耐震問題:レガシー・イシューは解決したか?

佐藤 暁

さとう さとし
原子力情報コンサルタント

図1-上：Ss-1(水平方向)，下：Ss-2(水平方向)
それぞれ，川内原発「設置変更許可申請書」第7.5.6.58図，第7.5.6.59図より転載。

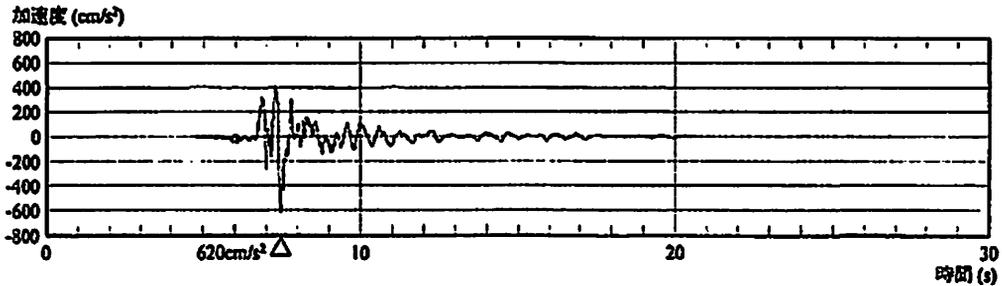
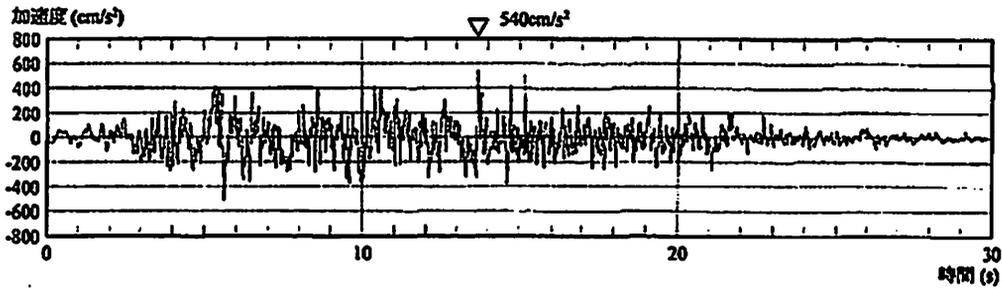
さて、最初540GalのSs-1を提示した九州電力に、620GalのSs-2の追加を受け入れさせたのだから、原子力規制委員会もたいしたものだと皆さん思うかもしれません。では、それらの時刻歴波形(設計基準地震動のスペクトルに合うように、一様乱数の位相をもつ正弦波の重ね合せによって人工的に作成したもの)を見てみましょう(図1)。Ss-2は、最大加速度こそSs-1を上回っていますが、強い地震動は2秒間そこそこです。思い出して下さい。地震と破損の関係は、最大加速度だけではなく、むしろCAV値(近似的にギザギザの総面積)との関係をより重視するのが最近の考え方ははずです。もし、ある装置に対して耐震試験を行う場合、皆さんの直感では、どちらの振動波形がより過酷でしょうか。

図2-上：Ss-L(水平方向)
川内原発「設置変更許可申請書」第7.5.7.11図より転載。
下：福島第一6号機原子炉建屋基礎版上の加速度時刻歴波形(東西方向)
東京電力「福島原子力事故調査報告書(中間報告書，2011年12月2日)」添付3-2 図1-6より転載。

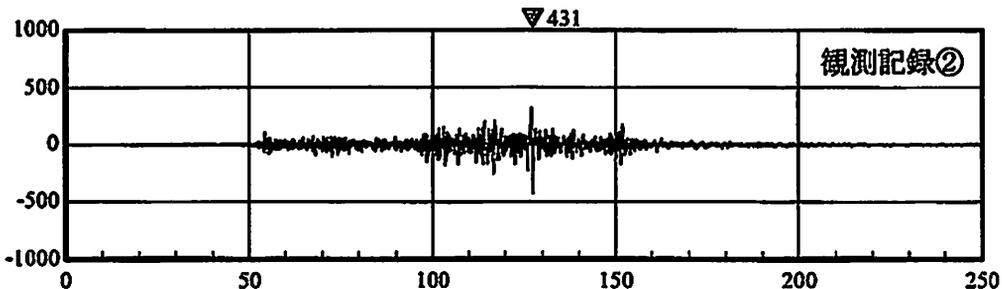
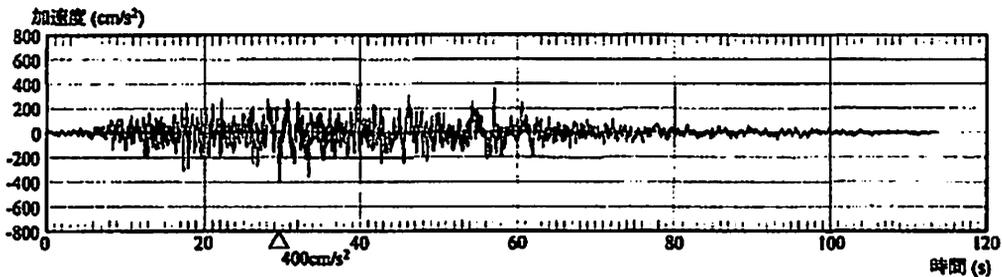
ついでに，Ss-Lの時刻歴波形も見てみましょう。CAV値はさらに大きくなります。しかし，震源地から約180 kmも離れていた福島第一原発が東北地方太平洋沖地震に見舞われたときに観測された地震波形は，さらに継続時間が長く，厳しいものでした(図2)。

図3—基本地震動の応答スペクトル及び日本原子力学会(2007)の方法により算定した解放基盤表面における地震動の一樣ハザード・スペクトルの比較(鉛直方向)
川内原発「設置変更許可申請書」第7.5.6.61図より転載。

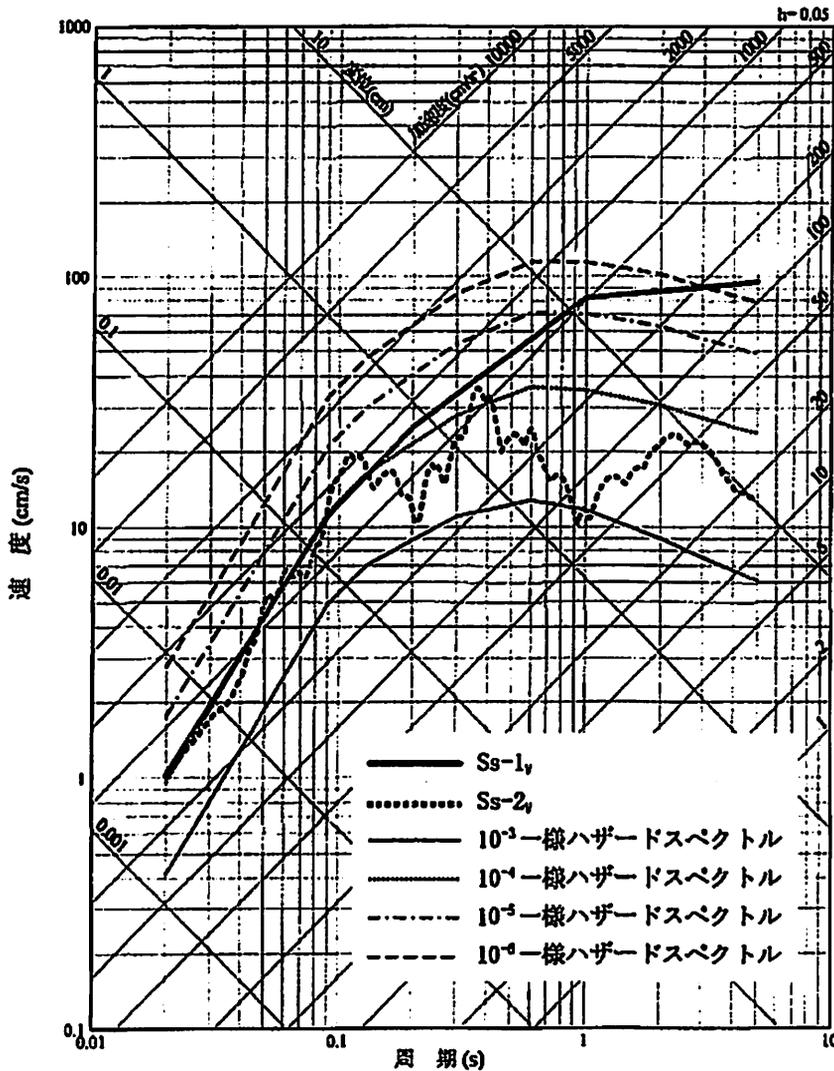
さて、最後に、日本原子力学会の方法にもとづく一樣ハザード・スペクトルと比較して、年超過確率が $10^{-4} \sim 10^{-5}$ 程度であるとの結論があったわけですが、実際にSs-2の図を見るとそのようにはなっておらず、 $10^{-3} \sim 10^{-4}$ 程度(一部 10^{-3} 以上)であることがわかります(図3)。

図4—福島第一3号機原子炉建屋基礎版上の
応答スペクトル(東西方向)
東京電力「福島原子力事故調査報告書(中間
報告書, 2011年12月2日)」添付3-2 図
2-3より転載。

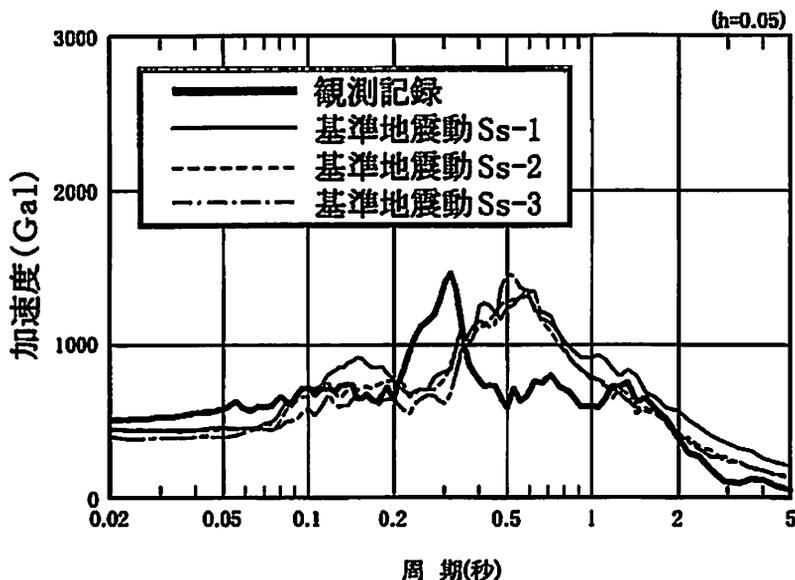
しかし、そうこうしているうちに実際に地震がおそいます。たとえば、福島第一3号機の原子炉建屋基礎版上における2011年の地震の観測スペクトルを解析応答スペクトルと比べると、Ss-1、Ss-2、Ss-3と3セットも策定していたにもかかわらず、みごとにスリと隙を抜けられているよ

うに見えます(図4)。東京電力は、これを「概ね同程度」と評していますが、この図がそのように目に映るうちは、何度も自然の鉄槌を受け続けることになるのでしょうか。
